# 新国立駅のデザイン説明会資料

平成19年7月5日(木)

### Ⅲ. JR東日本から示された「国立高架駅舎ファサード（案）」

# 国立高架駅舎ファサード (案)

平面計画図 S=1:400

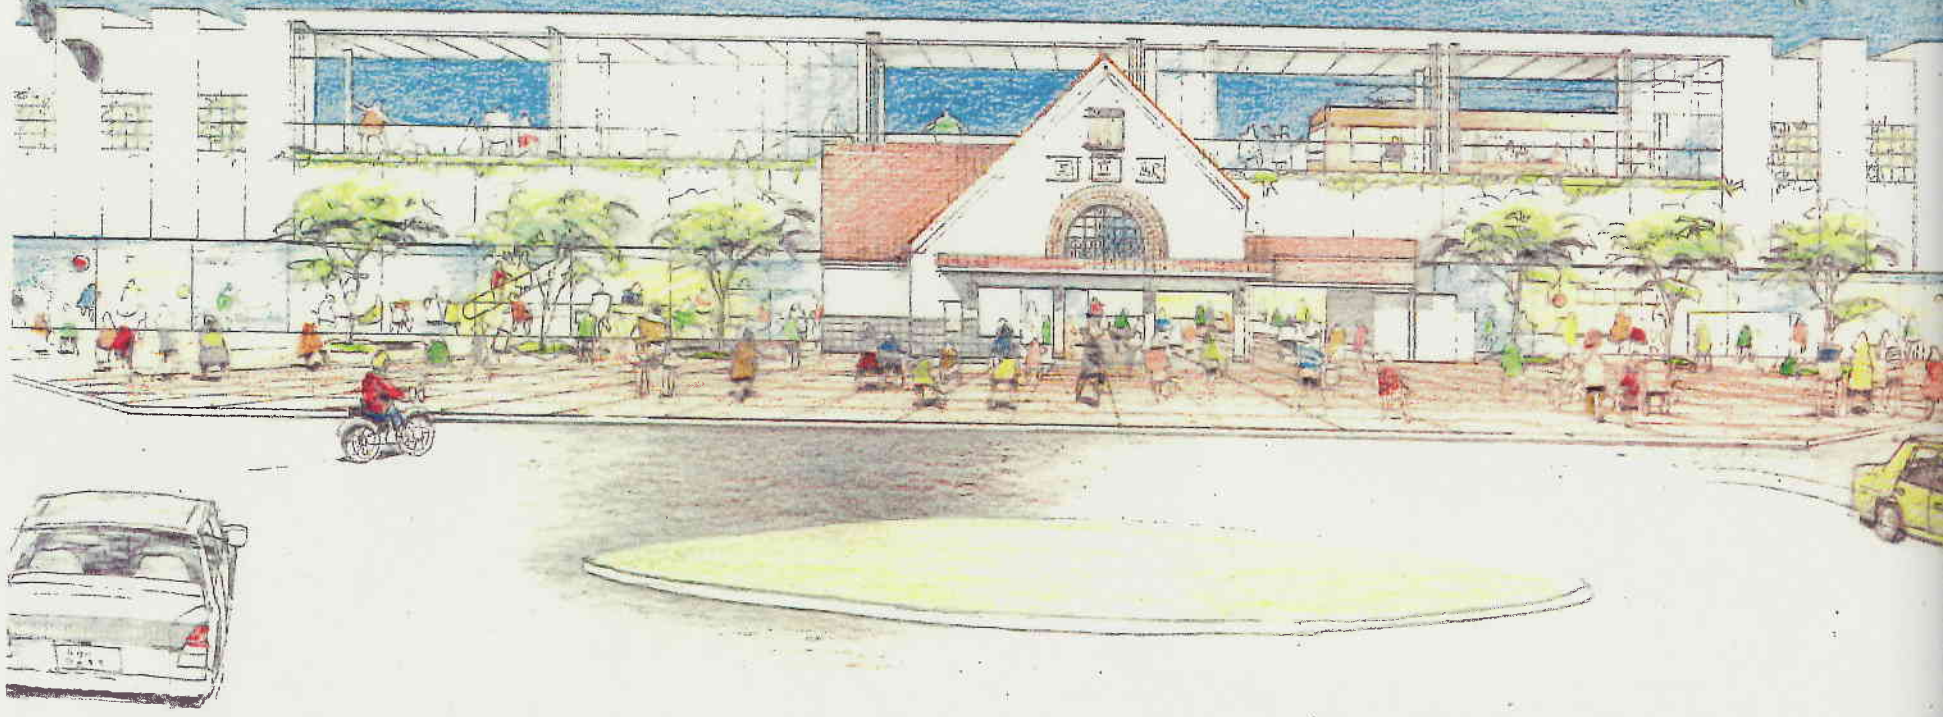
- (1) 高架事業の計画線からはみ出るデッキやひさしについては、取りやめる。  
展望機能は駅ホーム内に設け、フルオープンできるサッシュを採り入れるよう要望する。
- (2) 通路は1スパン（約10メートル）とし、位置は東側とする。（平面図のとおり）  
他の3駅（武蔵境駅、東小金井駅、武蔵小金井駅）の通路幅は、1スパン（約10メートル）である。  
南北の一体性を持たせるため、駅の事業スペースの外壁面は、透過性のある素材を使用するよう要望する。
- (3) 付加設備となるソーラーシステム、中水道、壁面緑化については、市の財政負担がどのくらいになるか試算し、駅周辺の全体計画を含め方針を決めていく。

ホームレベルに国立の街並を展望できる空間を要望する。  
 (その空間は風が通け、気持ちのいい空間とする。)

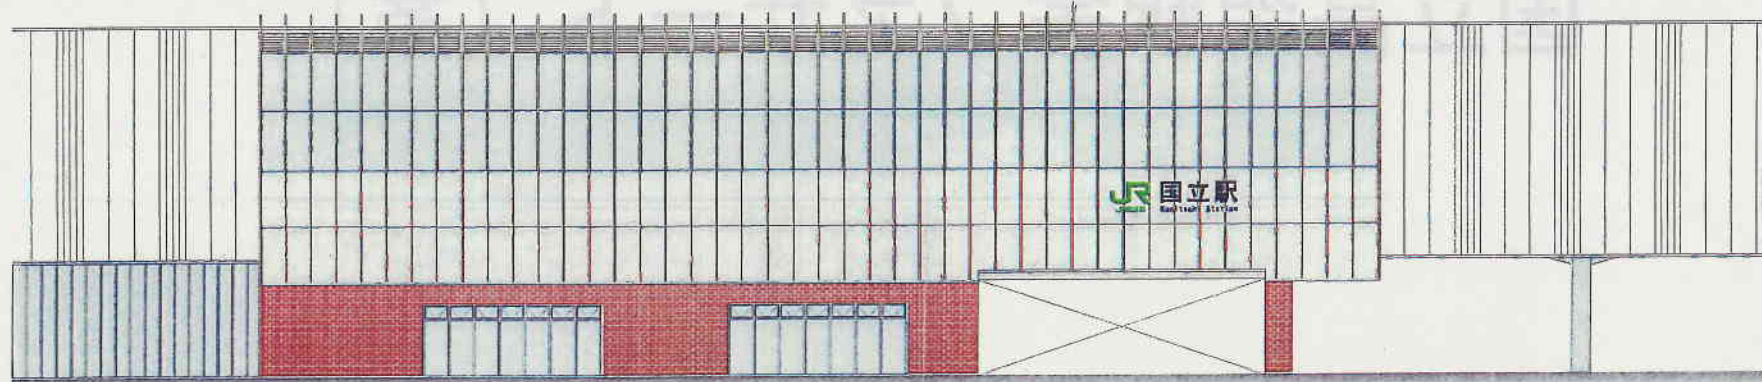
- (1) 大学通りからの風を、ホームに採り入れられるようにしてほしい。
- (2) デザインする幅を大学通りの幅ではなく、駅前広場（約90m）の幅でデザインしてほしい。  
駅前広場と同じ幅で考えることは、今までにない駅創りを発信するすばらしい機会であり、全国どこにでもない駅となり、JRにとっても宣伝効果もあり、メリットのあることである。
- (3) ガラスの幅やカーテンウォールの材質について考えてほしい。
- (4) ガラススクリーン両脇の防風スクリーンの材質について考えてほしい。
- (5) 国立のまち並みにあったレンガ調タイルの材質について考えてほしい。
- (6) 地球環境に配慮した、温暖化対策等に取り組むことは、企業であるJRの責務であるとする。環境に配慮した設備（ソーラーシステム）を採用してほしい。
- (7) 新駅舎（北口、南口）の前に高い建築物を建てないでほしい。まちづくりや駅のデザインを考える上で、駅前の敷地をどう活用していくか、市と一緒に考えることはとてもいいことである。

- (1) 大学通りから、風を採り入れるとともに、寒い季節には閉じられるような工夫をしてほしい。
- (2) デザインについては、ホーム全長についてデザインし、特に駅前広場に面する約90mの部分については、重点的にデザインしてほしい。

- エ 円形公園を含む駅前広場や大学通りは、都市景観形成重点地区である。
- (3) 方立の間隔を広くし、眺望をよりよくする。ホームから、駅前広場や大学通りの眺望をよりよくするために1枚のガラス面を大きくしてほしい。
  - (4) 閉鎖的なデザインでなく、明かりや風を採り入れるための工夫あるデザインをしてほしい。
  - (5) 国立のまち並みにあい、また、兼松講堂の様なレンガ調タイルで厚みがあり、落ち着いた色合いのものにしてほしい。
  - (6) 地球温暖化対策等は、企業として取り組むべきものとする。環境に配慮した設備（ソーラーシステム、中水道、緑化）を付加してほしい。
  - (7) 駅前のJR用地の活用については、市と一緒に考えてほしい。
